桃園市政府水務局
Department of Water Resources, Taoyuan.

街口溪生態水岸步道計畫 (大溪國中至中華路121巷護岸及步道改善工程)

第一次工作會議

細部設計審查意見修正情形(一)

細設審查意見回覆-步道系統

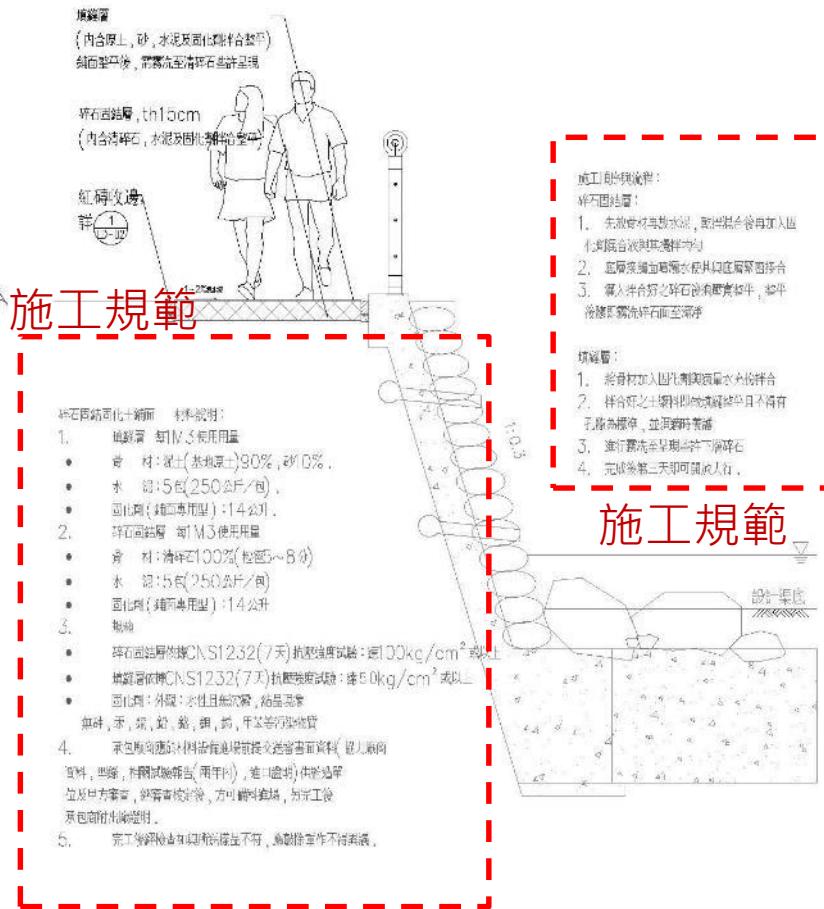
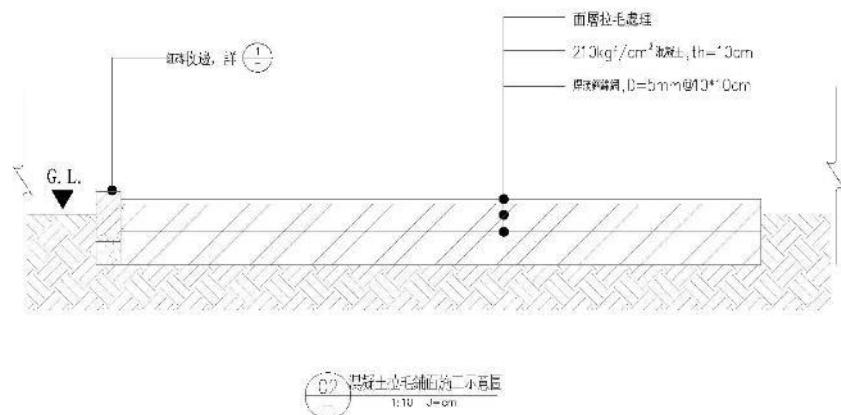
相關步道鋪面(壓花、固化土)，建議明訂施工規範，如材質要求、夯實度、面層粗糙度...等等，以確保日後使用者行走安全。

- 遵照辦理，詳圖LD-01~LD-04景觀施工詳圖。

細設審查意見回覆-步道系統

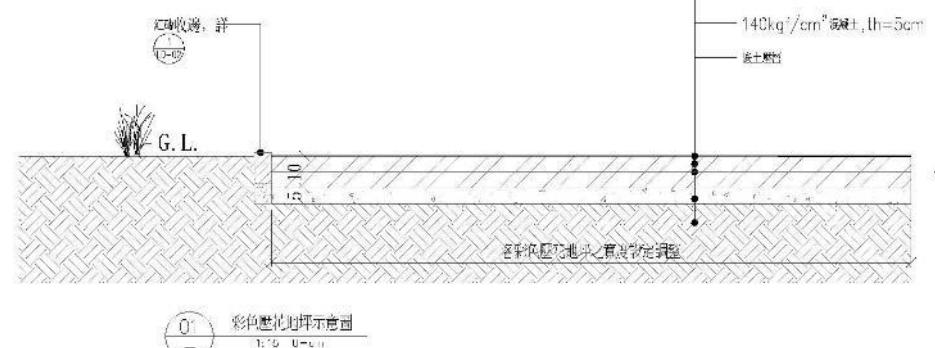
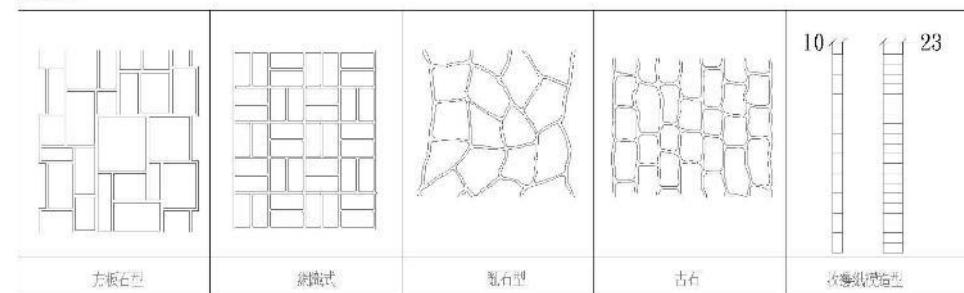
相關步道鋪面(壓花、固化土)，建議明訂施工規範，如材質要求、夯實度、面層粗糙度...等等，以確保日後使用者行走安全。

- 遵照辦理，詳圖LD-01~LD-04景觀施工詳圖。

註：為減少步道面工程上落差公尺約0.5cm以上建議，基層鋪設厚度為30mm時，鋪設間以透氣塑料帶為佳，依文底圖中之步道，惟需將厚度已合於零工外，其餘皆依規範，不需回填土。

碎石固結固化鋪面示意圖

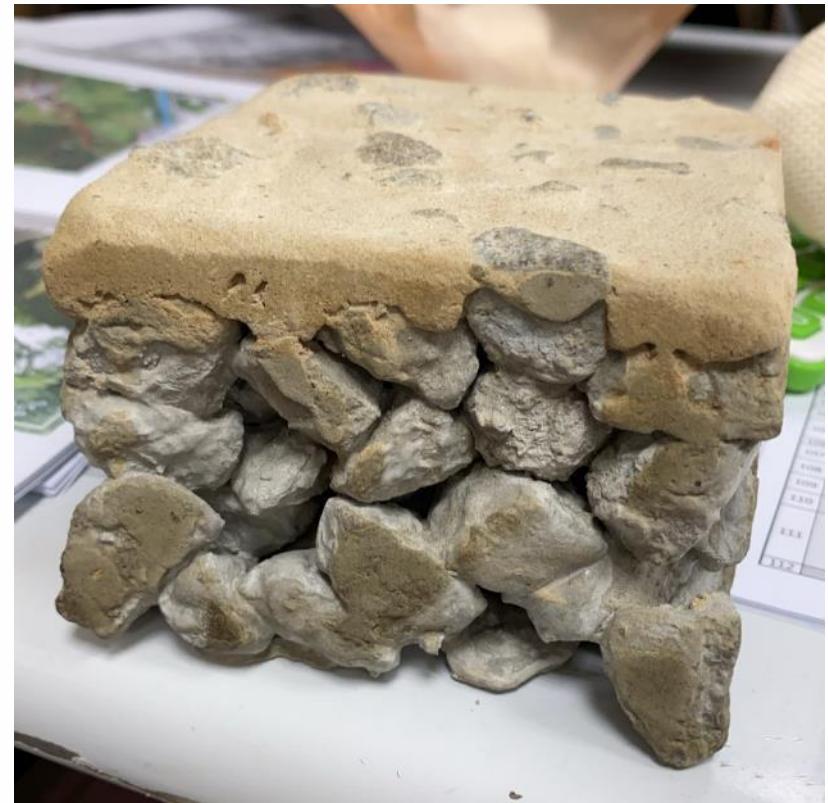
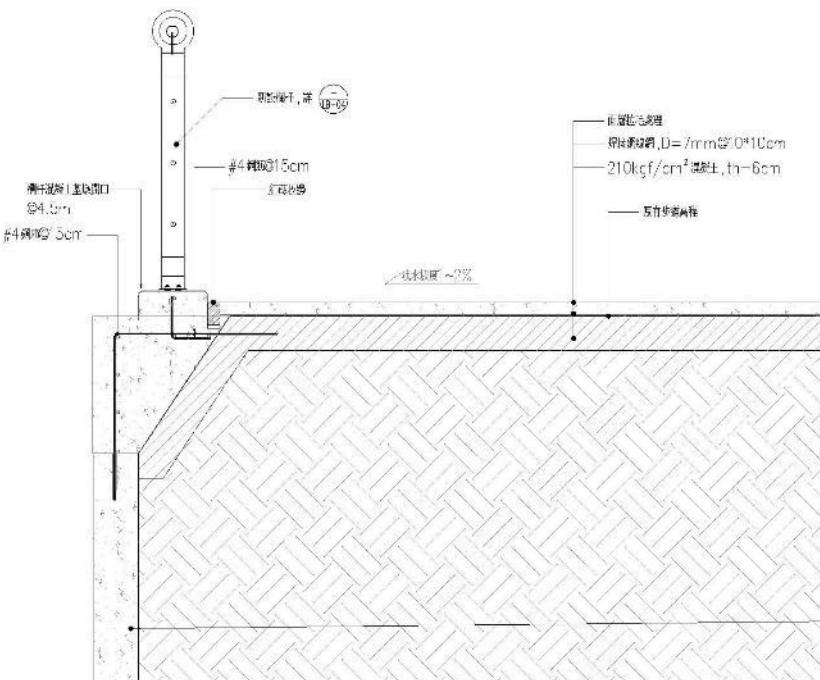
審查意見	意見說明
固化土長久使用後表面容易磨損、凹凸不平，維護管理較為不易，請再與地方里長確認步道面形式，相關施工規範應補充說明。	<ul style="list-style-type: none">遵照辦理。目前本案採用之固化土工法非傳統工法，為新式的碎石固結固化鋪面。表面類似洗露骨材不易磨損，吸水性佳，維護管理容易。

細設審查意見回覆-步道系統

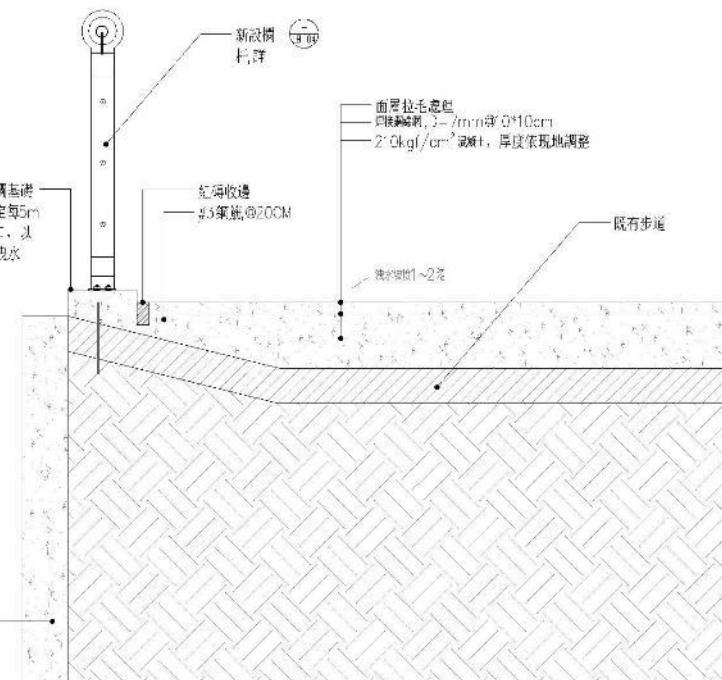
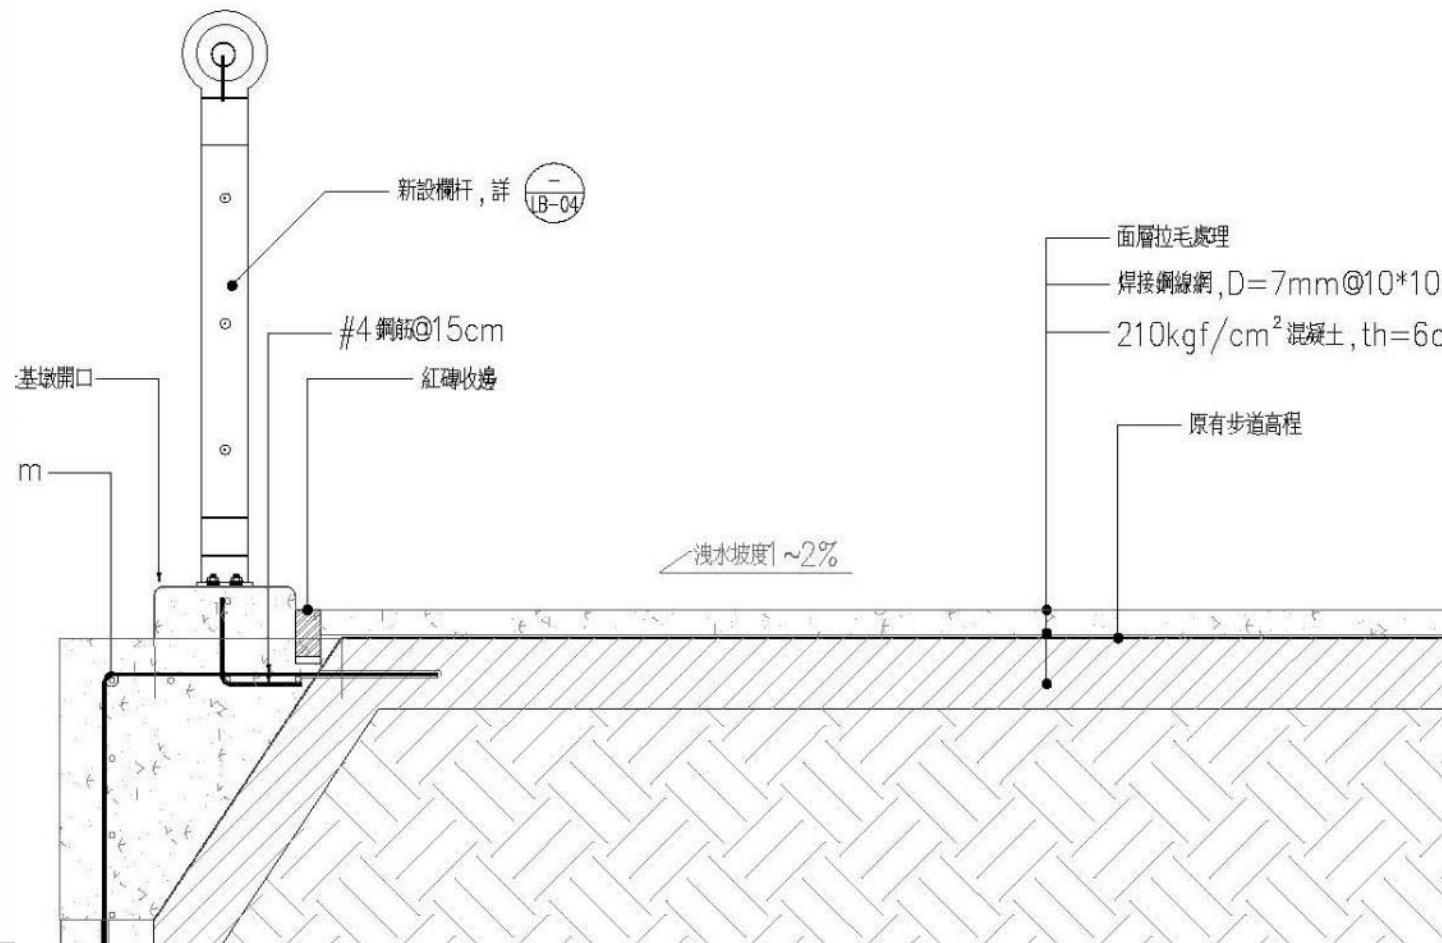
國中附近PC道路可以保留，不必全部敲除改作為壓花地坪，從景觀工程細部設計角度，剛性鋪面可以豎砌陶磚區隔分界人車行動線，入口意象直接和欄杆之柱共構即可。

- 遵照辦理。詳圖LD-06景觀施工詳圖(五)。
- 本案大溪國中旁之道路平常車流量少、使用率低，只有2-3戶家庭使用，故不需另設區隔。

注：既有步道修繕工程，均需在步道厚度0.5cm以上鋪設透水磚(壓花地坪或鋪設透水磚)，各工項數量依現場調查，實收數目結算。

細設審查意見回覆-護欄設施

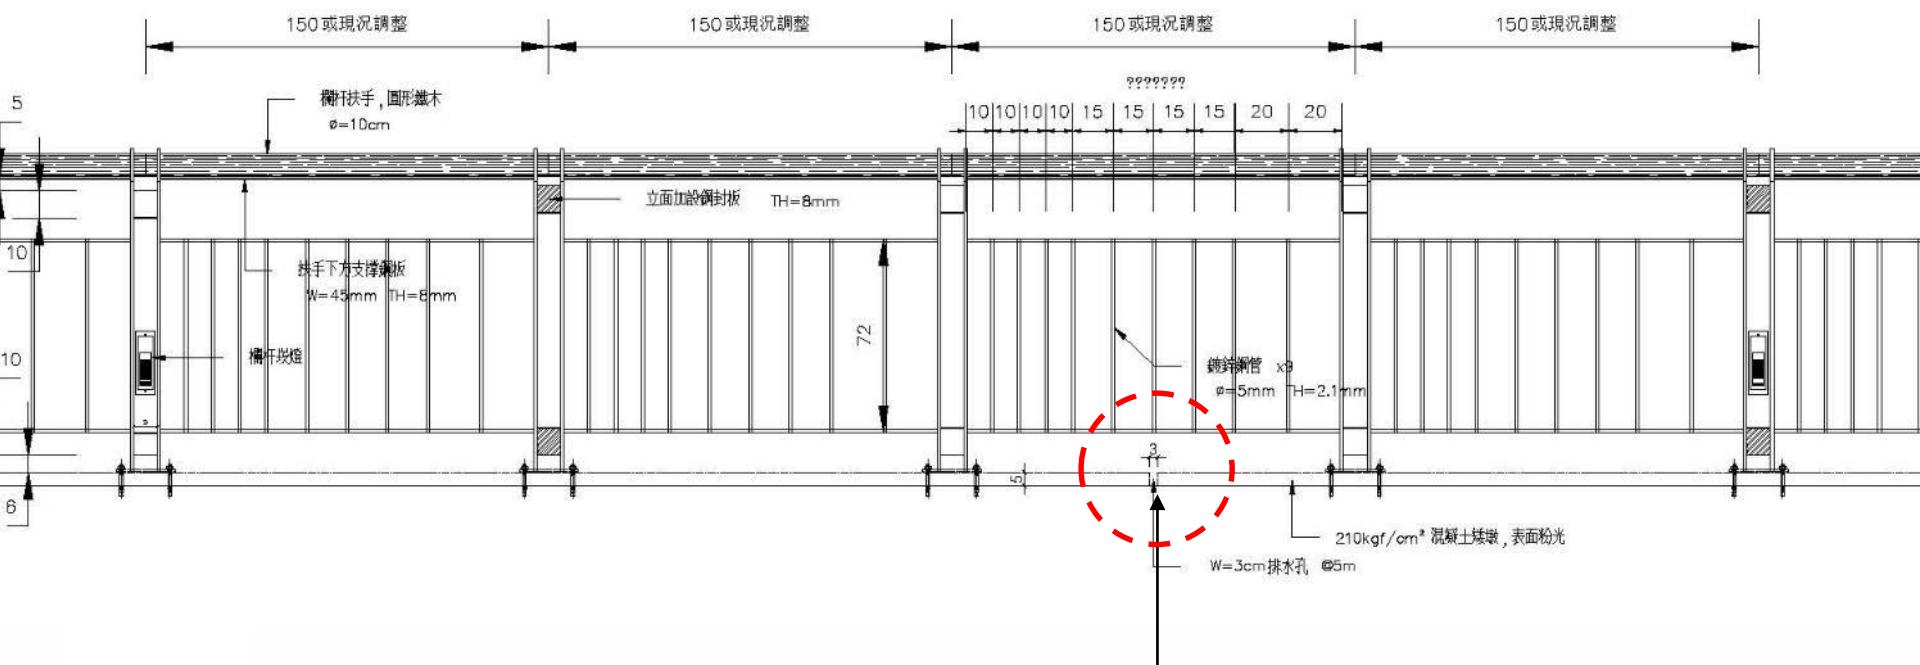
審查意見	意見說明
大溪國中段(斷面11.4至斷面13)未拓寬河道，僅修整改善步道面，惟新設欄杆基座高於步道面，阻礙坡面排水，請再考量。	<ul style="list-style-type: none">遵照辦理。欄杆基座每5M將設置開口、以利排水。詳圖LB-04

細設審查意見回覆-護欄設施

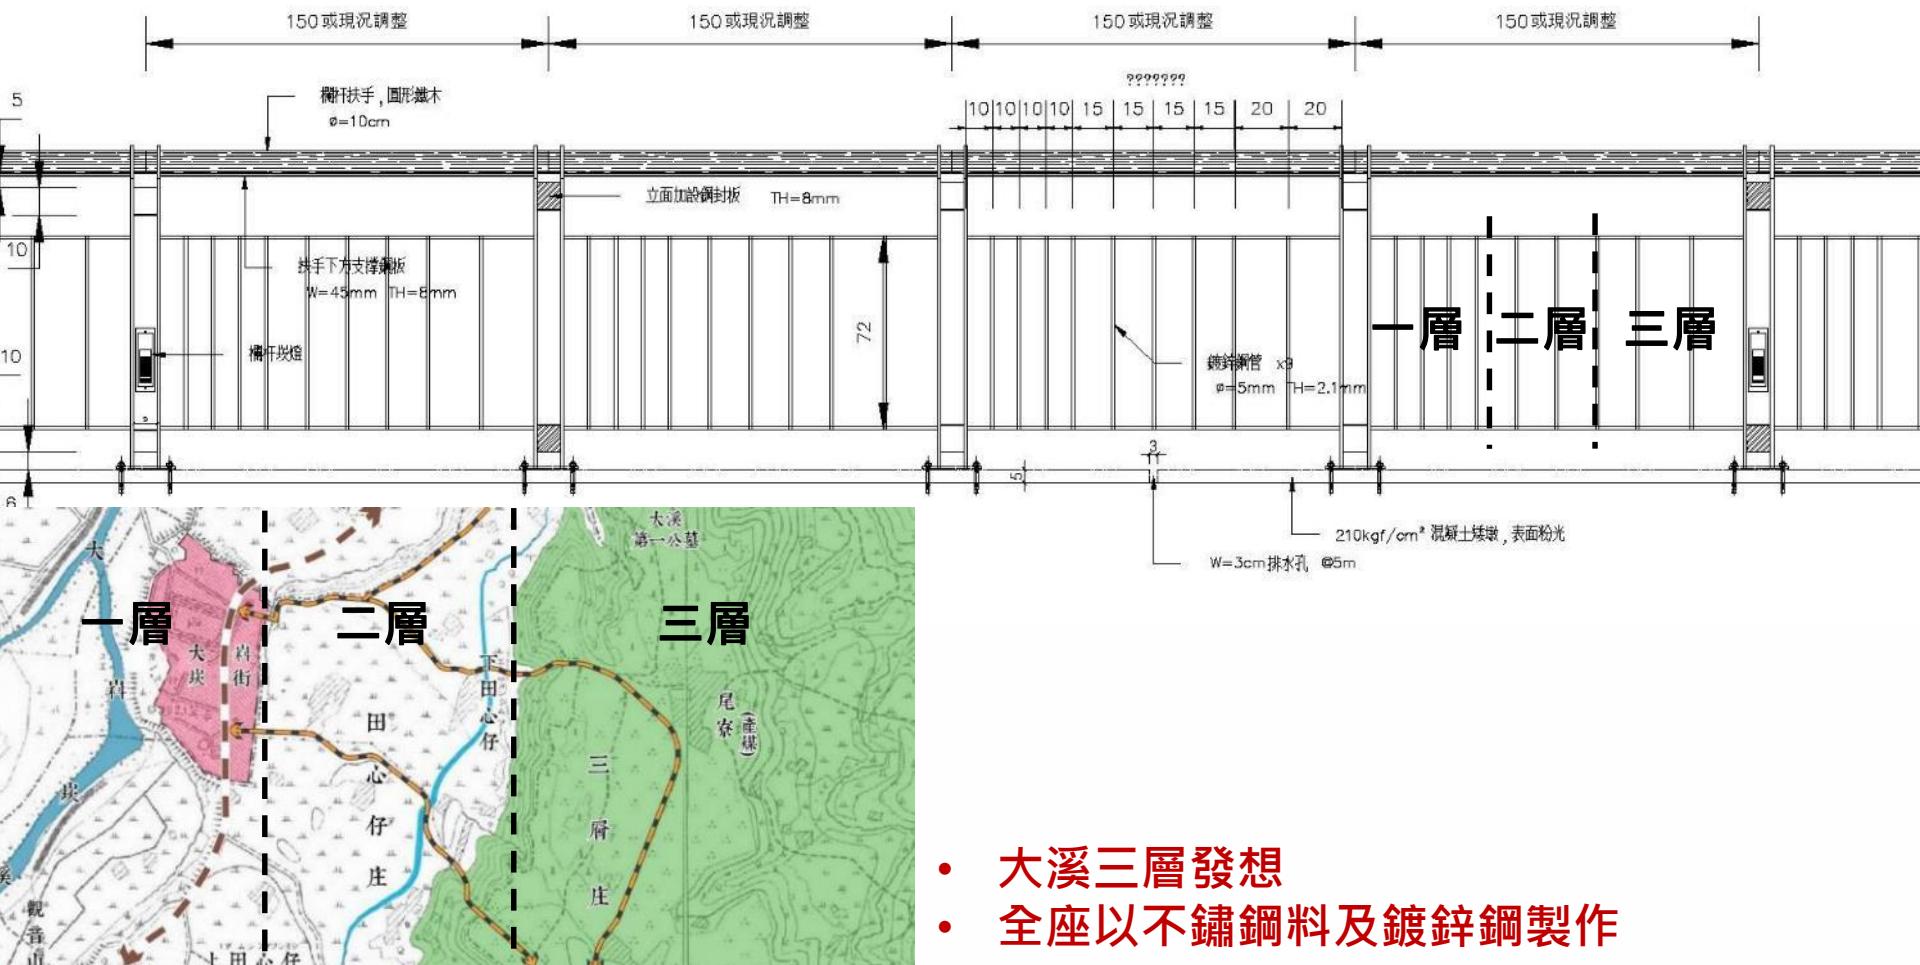
審查意見	意見說明
欄杆設計下部的拉索考量幼兒鄰近活動安全，可以加密拉索預防意外落水事件。	<ul style="list-style-type: none">遵照辦理。詳圖LB-04新建護欄斷面圖(一)。

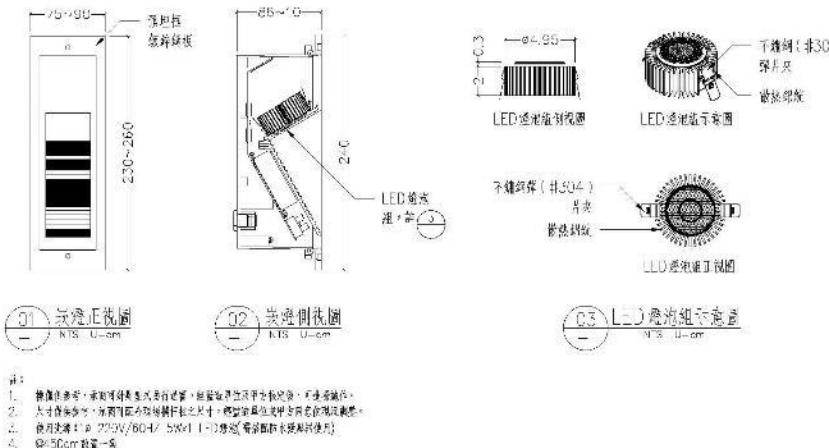
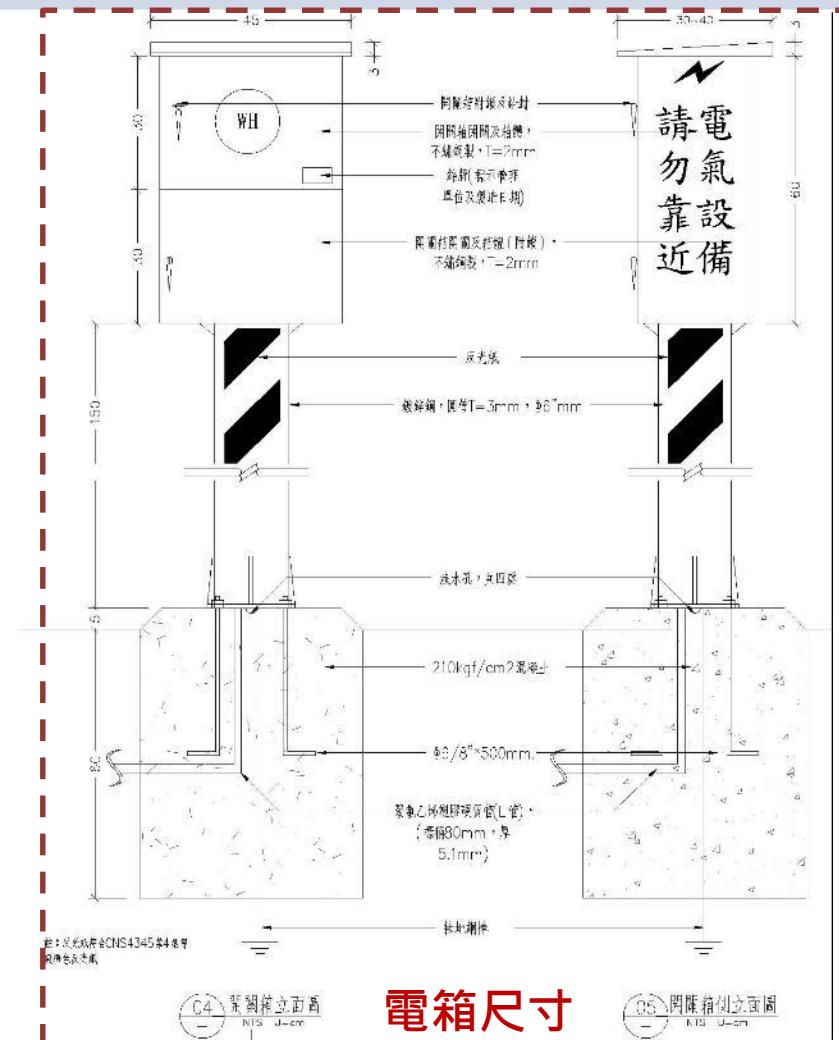
本案設置新設電箱，請補充相關圖說說明電箱尺寸、配電圖及施工說明等。

1. 接地：接地棒採用至少直徑 $\varnothing 15mm$ 、長度0.9M之銅包銅
接地棒，接地棒引出導線採用8.0mm之綠色導線，長度依實
際需要預留。
2. 導線之接續或與設備連接應以採用壓著端子為之，導線銜接處
應採用防水膠帶包覆後再外覆PVC膠帶。
3. 漏電斷路器(E.L.C.B.)需符合CNS5422之純電磁式電流動
作型，電流感度為300mA，動作時間0.1秒。
4. 線路對地絕緣電阻總值，每一迴路應在10M以上，接地裝置
(第三種)其接地電阻應在50M以下(責任施工)
5. 路燈幹線出線頭應用壓接端子壓接，而後用銅質螺旋鎖緊，並
用PVC絕緣膠布包妥，外套PE軟管(頂端應封閉)。
6. 開關箱至台電電源預留管預埋聚氯乙烯塑膠硬質管(E管)，
(標稱65mm，厚4.1mm)至路樺，並加以供台電電源引接

- 遵照辦理。詳圖LB-05。

迴路圖

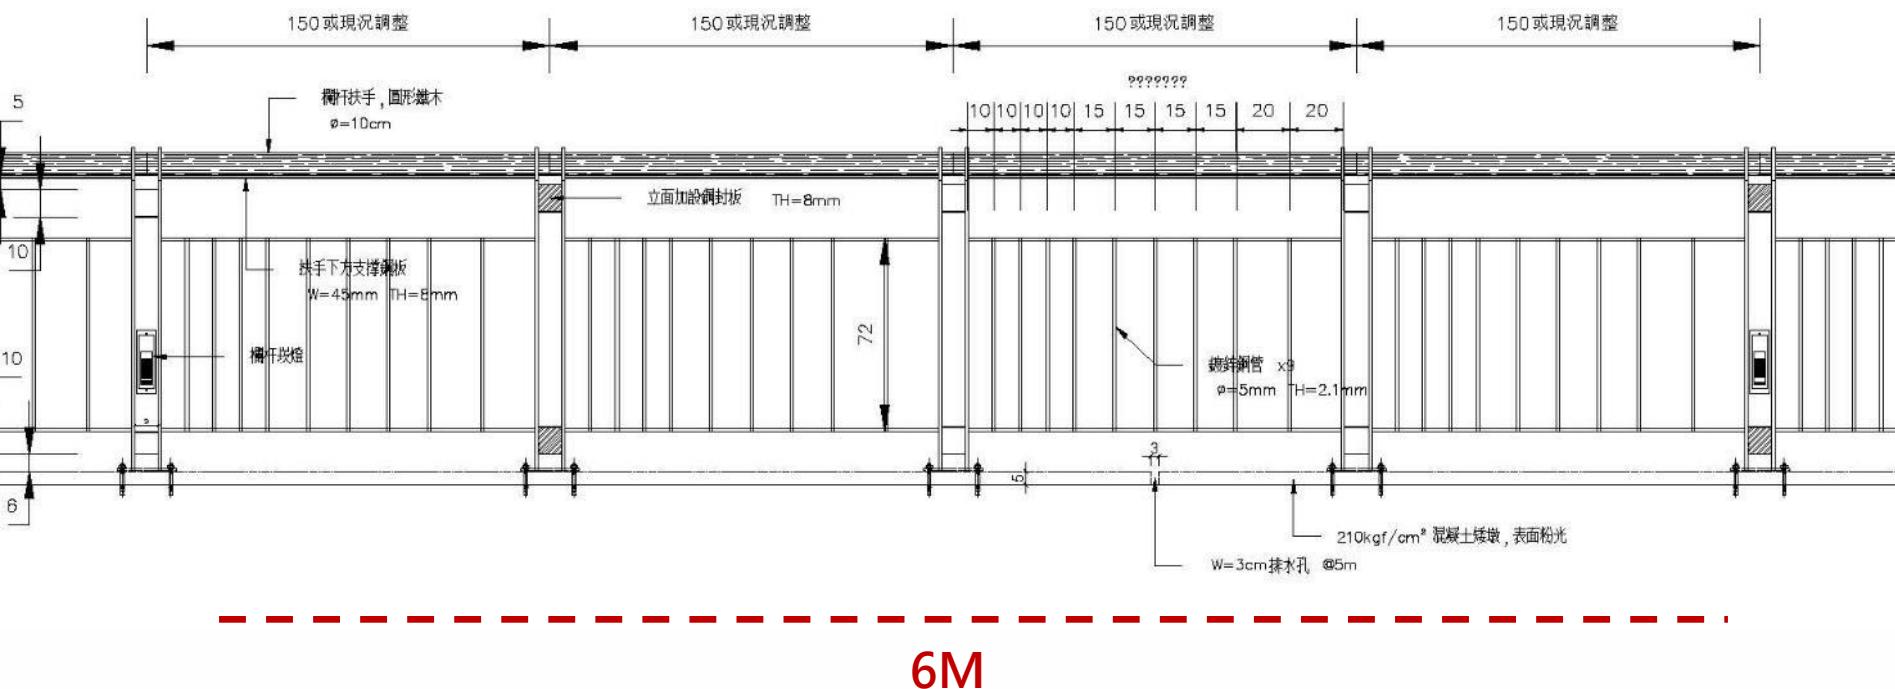
目前步道兩側保有一定面積之次生林環境，雖然目前照明已選用低色溫LED燈可避免大量吸引昆蟲，仍應考量降低照明密度避免干擾鄰近動物夜棲。

- 遵照辦理。本案採用**5W LED**燈具，主要**投射區域為步道地面**，密度約為每6M一盞。詳圖**LB-01 ~ LB-04新建護欄斷面圖(一)**。
